改善箇所説明図

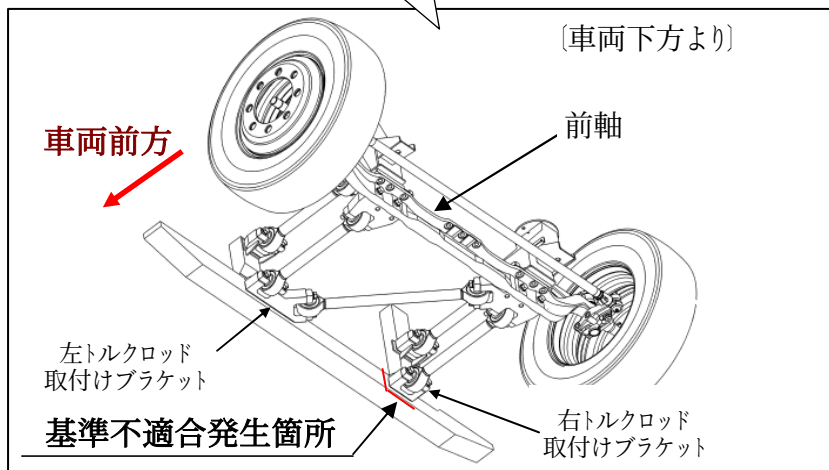
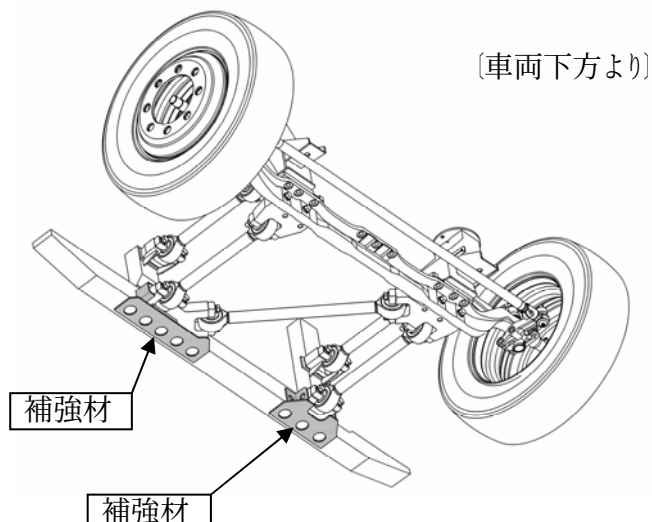
前軸緩衝装置のトルクロッド取付けブラケットの強度が不足しているため、当該ブラケットにおいて、制動時の繰返し荷重により取付け部材に亀裂の発生するものがある。そのため、そのまま使用を続けると、最悪の場合、亀裂が進行し当該ブラケットが外れ、走行できなくなるおそれがある。

全車両、前軸トルクロッドブラケット取付け部に補強材を溶接で追加する。

注： 内は対策部品を示す。
